Autorité environnementale

Avis délibéré de l'Autorité environnementale sur le contournement ferroviaire des sites industriels de Donges et la mise en compatibilité du plan local d'urbanisme de Donges avec ce projet (44)

n°Ae : 2017-08

Figure 4 : carte d'aléa des effets thermiques du PPRT. Source : pièce D, tome 2.1

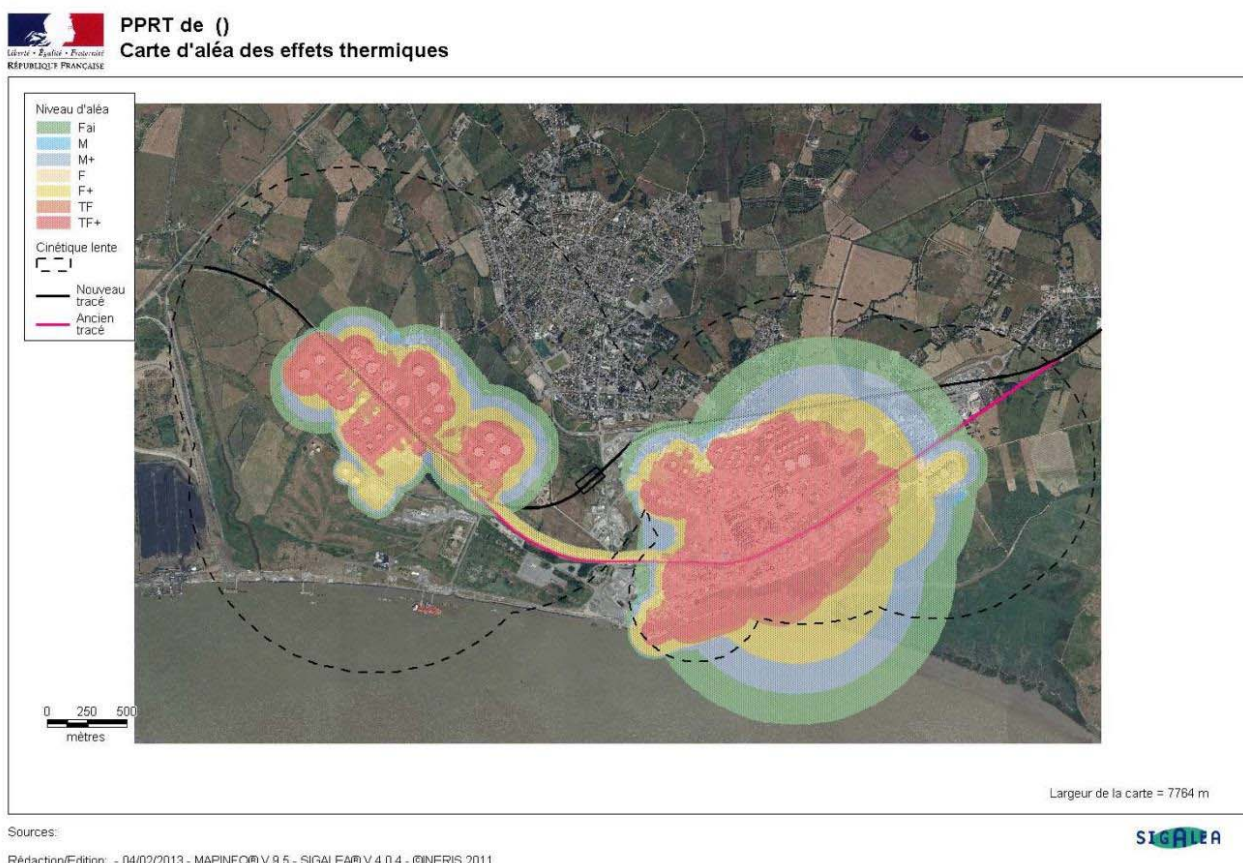
De façon surprenante, notamment en proportion des autres volets de l'étude d'impact, l'analyse du projet vis-à-vis des risques technologiques est peu développée. Elle n'est présentée que sur trois pages : elle comporte une seule carte d'aléa (voir figure 3 ci-dessous) et quelques histogrammes pour illustrer les principales évolutions liées au projet. La réduction des risques est illustrée par trois critères, pour lesquels sont comparés les tracés actuels et nouveaux : « *linéaire de la ligne exposé à des phénomènes dangereux* », « *nombre de phénomènes dangereux pouvant impacter le système ferroviaire* », « *intensité des phénomènes* ».

De prime abord, elle indique que « *le projet de contournement permet de passer de 1 600 à 400 phénomènes dangereux pouvant impacter le système ferroviaire* ». Cette affirmation n'apparaît pas cohérente avec les données qui avaient été fournies lors de la concertation publique (qui faisait référence à 1 300 phénomènes dangereux et une réduction par dix du nombre de phénomènes dangereux).

⁴⁴ Il est cependant à noter que ce tableau, tout comme certains des chiffres et figures présentés par le maître d'ouvrage dans l'étude d'impact (dont la carte reprise en figure 3 de cet avis), concernent la variante "Sud", non retenue. La variante "Nord", finalement choisie, place la voie ferrée légèrement plus au nord que la variante "Sud". Il est donc vraisemblable que les linéaires exposés en situation projet soient inférieurs à ceux présentés.
